Dotyczy: **GKP.271.17.2012.LK**

**„Budowa oświetlenia na terenie wsi Bolesławów, Kamienica, Kletno”**

**Odpowiedzi do zapytania do postępowania przetargowego o numerze GKP.271.17.2012.LK****Odpowiedź na pytanie 1:**

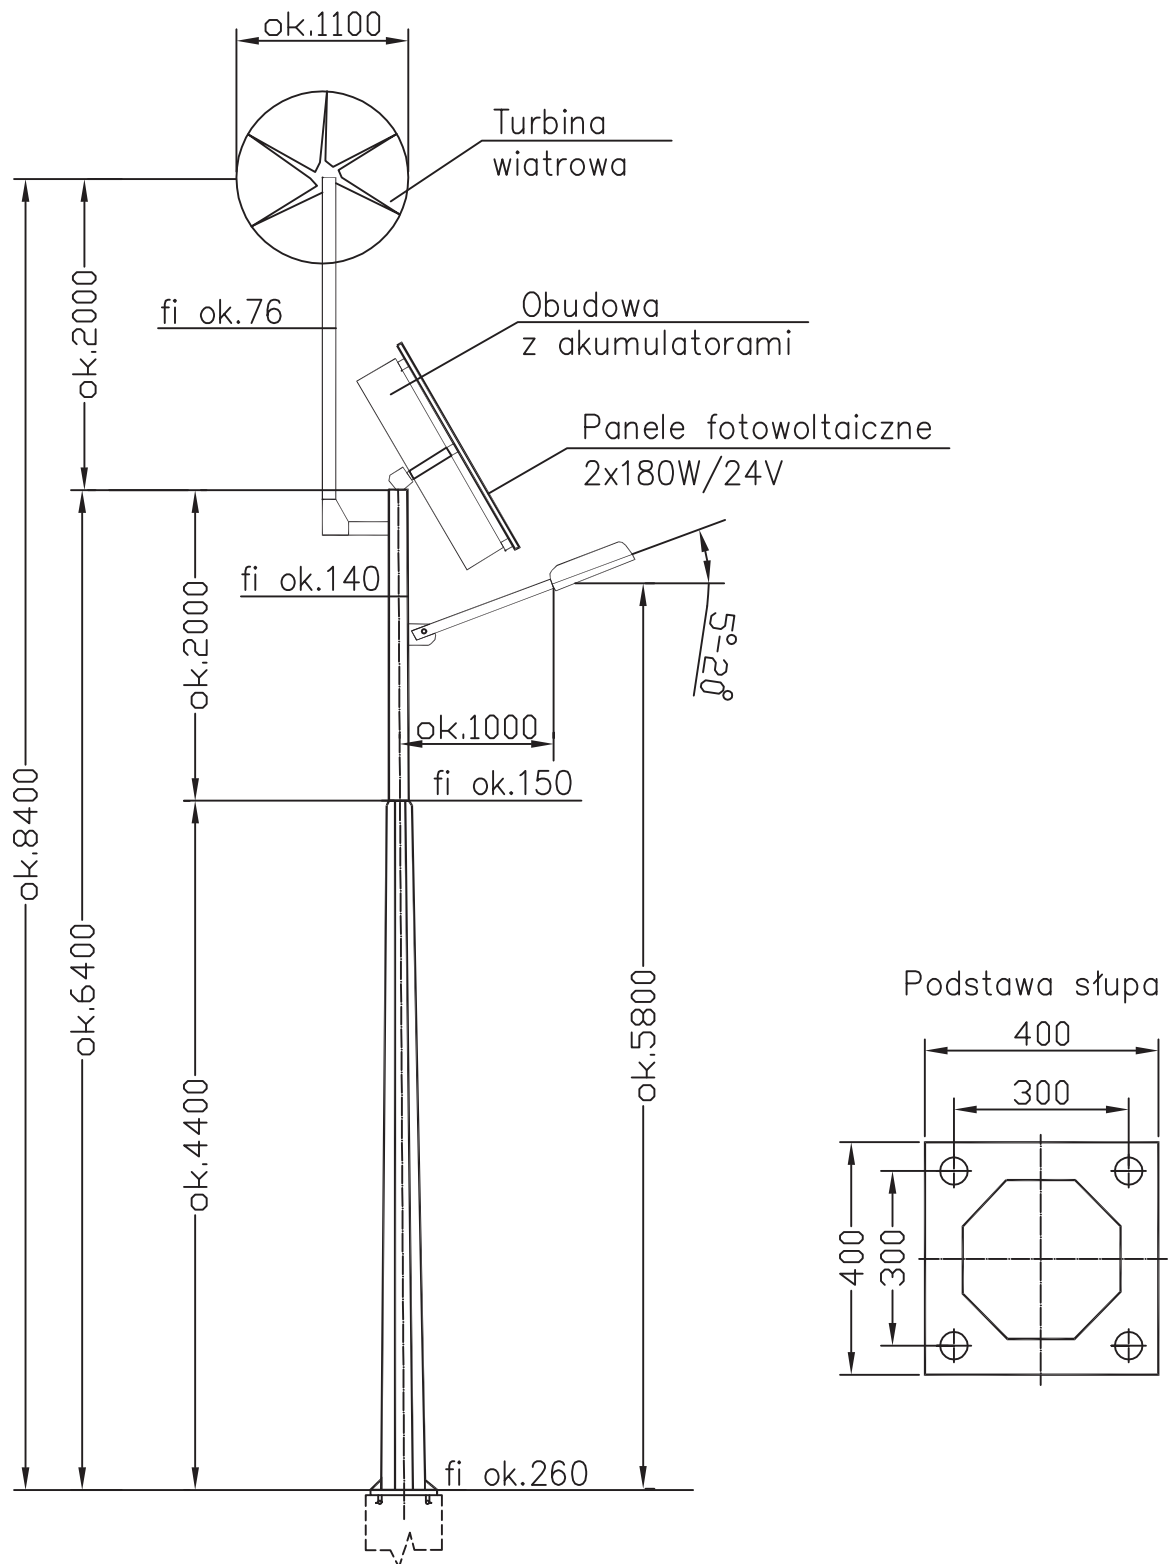
Przedstawiony w projektach oświetlenia rysunek lampy hybrydowej informuje, że moduły fotowoltaiczne w górnej części znajdują się za masztem ( wysięgnikiem ) siłowni wiatrowej. Taka konstrukcja spowoduje zacinienie modułów przez wysięgnik w godzinach przedpołudniowych oraz popołudniowych. Zacinienie o szerokości nawet kilku centymetrów na celach modułów fotowoltaicznych powoduje ograniczenie ich mocy wyjściowej o 15 – 25%. W konsekwencji prowadzi to do braku pełnego wykorzystania mocy modułów i może skutkować wyłączeniami lampy w okresie jesienno – zimowym. Sugerujemy zastosowanie konstrukcji nośnej pod moduły zapewniającej brak zacinienia ich powierzchni w każdym położeniu słońca nad horyzontem. Rozwiązaniem jest konstrukcja umożliwiająca wysunięcie całej powierzchni modułów przed maszt i montaż siłowni wiatrowej z tyłu za modułami.

Przedstawiony w projektach oświetlenia rysunek lampy hybrydowej informuje, że akumulatory zamontowane będą w skrzyni sterowniczej w połowie wysokości masztu. W okresie lata spowoduje to **bezpośrednie oddziaływanie słońca na korpus skrzyni i silne nagrzewania wnętrza skrzyni** co w efekcie znacznie zmniejszy żywotności akumulatorów. Sugerujemy zastosowanie skrzyni montowanej z tyłu za modułami i w ich cieniu w celu ochrony przed działaniem słońca.

Załączony rysunek latarni hybrydowej nie był rysunkiem szczegółowym, lecz szkicem ideowym latarni. Należy zaproponować taką konstrukcję, aby wykluczyć zaciemnienie paneli fotowoltaicznych przez inne urządzenia latarni.

Lokalizacja akumulatorów w obudowie na słupie powinna zapewniać maksymalną ochronę przed działaniem słońca. Zalecana jest lokalizacja skrzyni montażowej z akumulatorami z tyłu, za panelami fotowoltaicznymi i w ich cieniu.

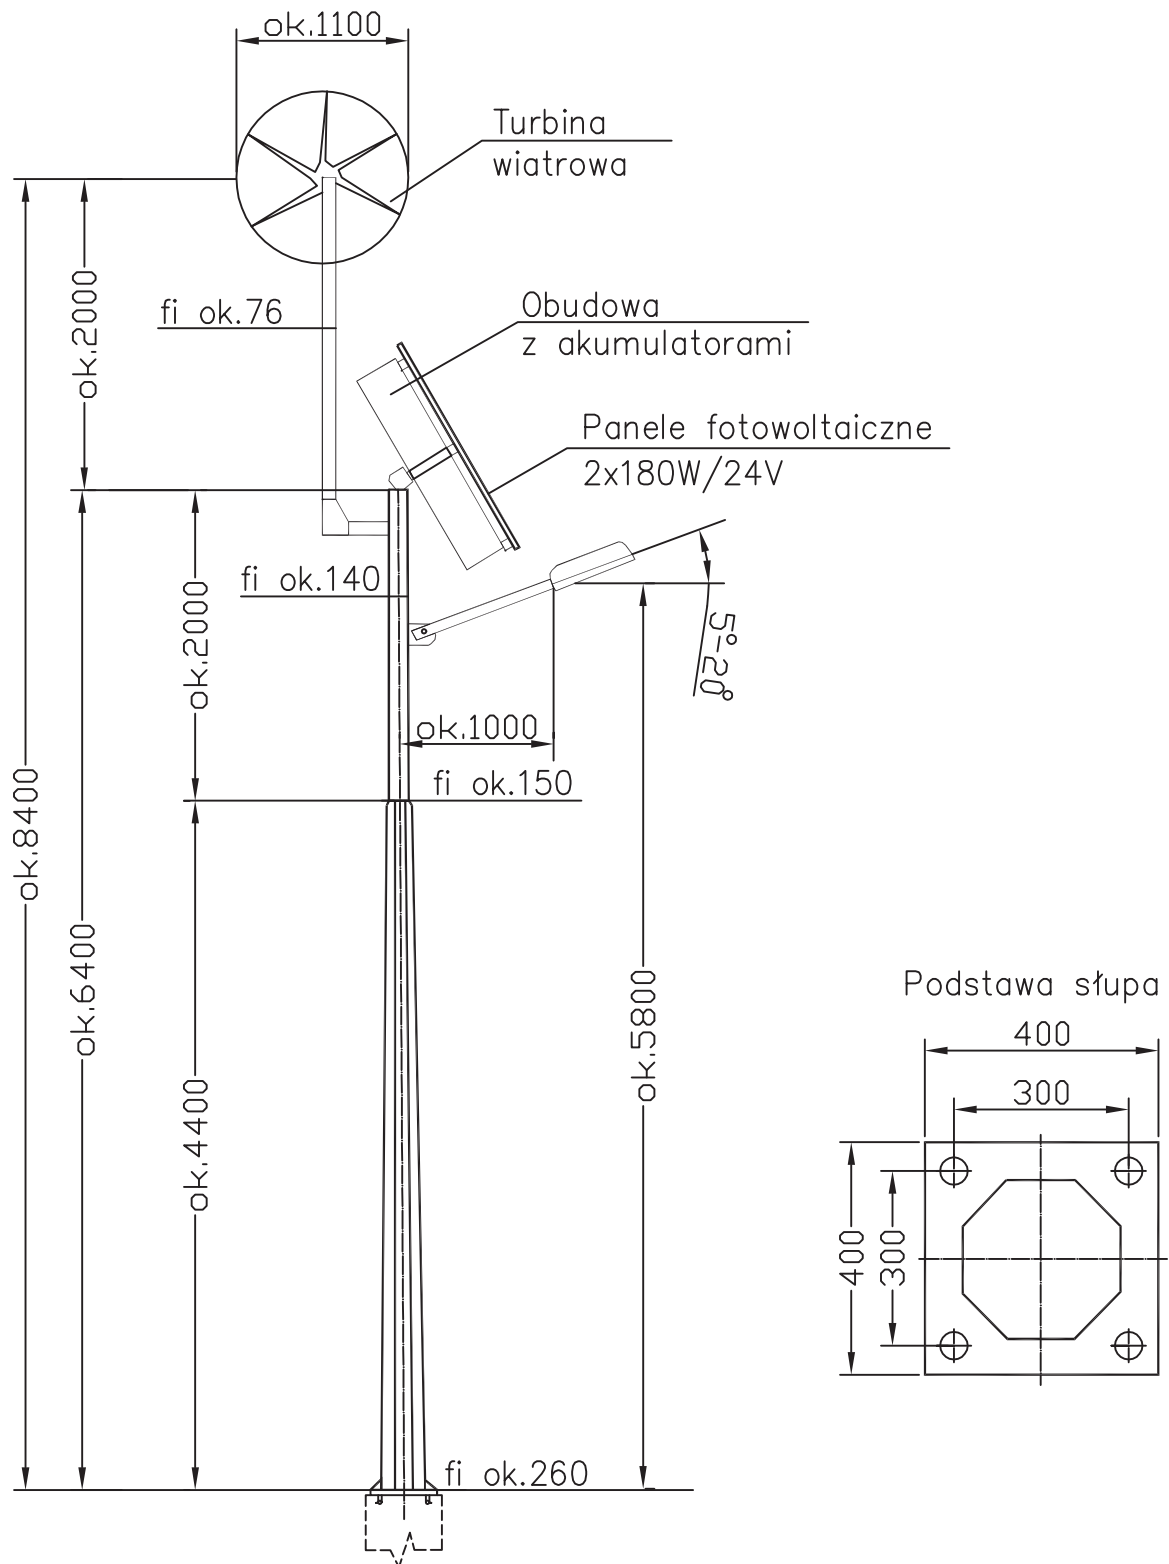
Zmiana wymaganych parametrów technicznych lamp hybrydowych ( było: jeden moduł o mocy minimum 130W ) na dwa moduły po minimum 180W każdy oraz ( było: jeden akumulator o pojemności minimum 120Ah ) na dwa akumulatory o pojemności 200Ah każdy, **spowoduje istotne zmiany obciążenia konstrukcji słupa oraz fundamentu ponieważ drastycznie wzrasta powierzchnia naporu wiatru oraz waga systemu który będzie zamontowany na szczycie masztu.**

- jakie powinny być wymiary fundamentu pod przedmiotowe lampy hybrydowe po zmianie warunków technicznych ( opis powyżej ) ?
- czy słup i fundament do lampy hybrydowej powinien posiadać stosowne obliczenia uprawnionego projektanta ? Czy powyższe obliczenia mają być załączone do oferty przetargowej ?
- czy słup do lampy hybrydowej powinien posiadać certyfikat potwierdzający możliwość montażu siłowni wiatrowej na jego szczycie ? Czy powyższy certyfikat ma być załączony do oferty przetargowej ?

a. Zalecane wymiary fundamentu dla słupa hybrydowego,  $h \approx 6,5\text{m}$ , z panelem fotowoltaicznym  $2 \times 180\text{W}/24\text{V}$ , z akumulatorami  $2 \times 200\text{Ah}/12\text{V}$  w obudowie, montowanymi na słupie, z turbiną wiatrową o mocy  $250\text{W}-300\text{W}$ , w III strefie obciążenia wiatrem, do wysokości  $600\text{m}$  n.p.m.:  $400\text{mm} \times 400\text{mm} \times 1800\text{mm}$ .

b. Sugerujemy, aby stosowne obliczenia dotyczące słupa i fundamentu załączyć w ofercie przetargowej. (w obliczeniach powinien być uwzględniony współczynnik aerodynamiczny o wartości  $c_f=1.8$ , zgodnie z „PN-EN 1991-1-4: 2005 Oddziaływania ogólne”(pkt. 7.3 Wiatry – z uwagi na występujące obciążenia – powierzchnia płaska – panel solarny),
